# Umbau Fristar-2 WP in Fristar-3 WP

Die Frischwasserstation Fristar-2 wurde in Fristar-3 umgebaut die durch ein zusätzliches Regelventil eine bessere Temperaturkonstanz und verringerte Durchmischung des Speicherinhalts gewährleisten soll.

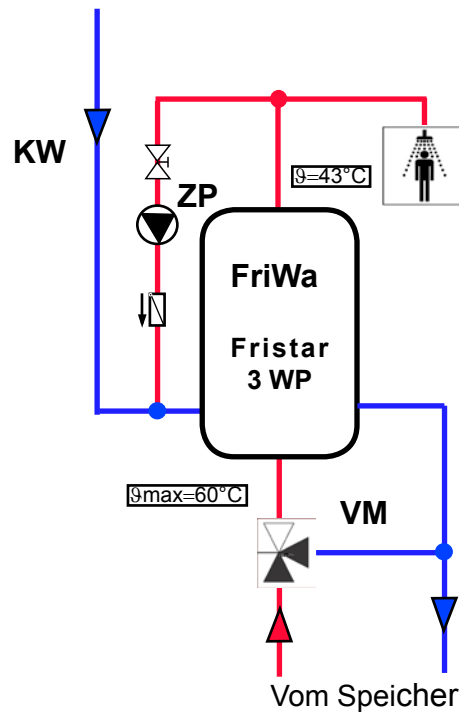
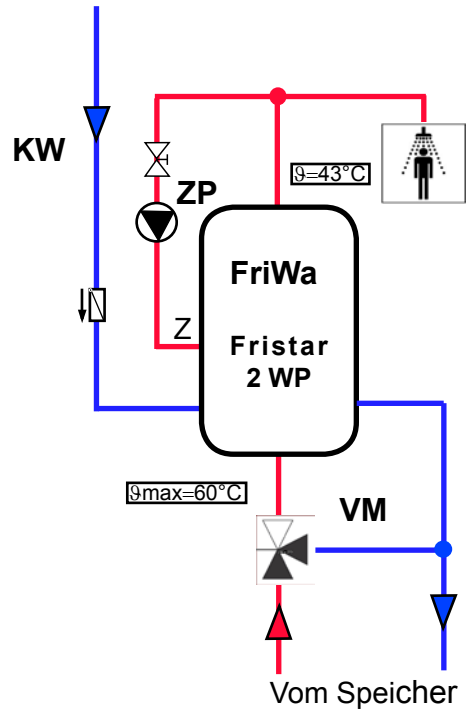
Dazu musste die Montage der Pumpe, das zusätzliche Regelventil, ein zusätzlicher Temperatursensor anstelle des Anlegefühlers und die Steuerelektronik getauscht werden (siehe Bilder).

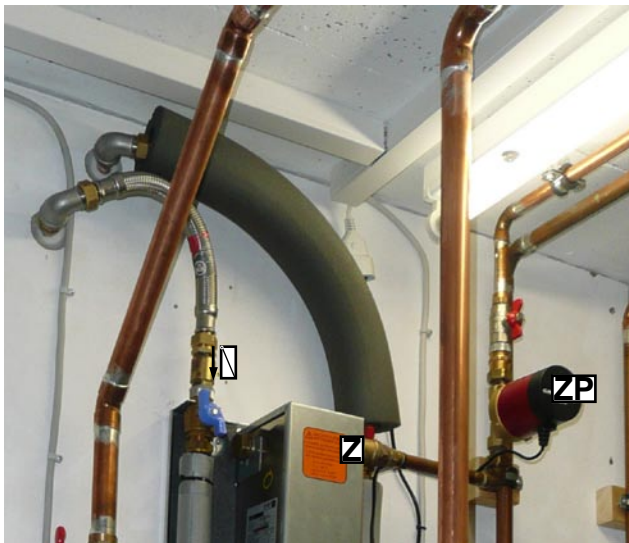
Durch den Umbau ändert sich auch die Funktion der Zirkulation. Der Anschluss „Z“ wird nicht mehr benötigt
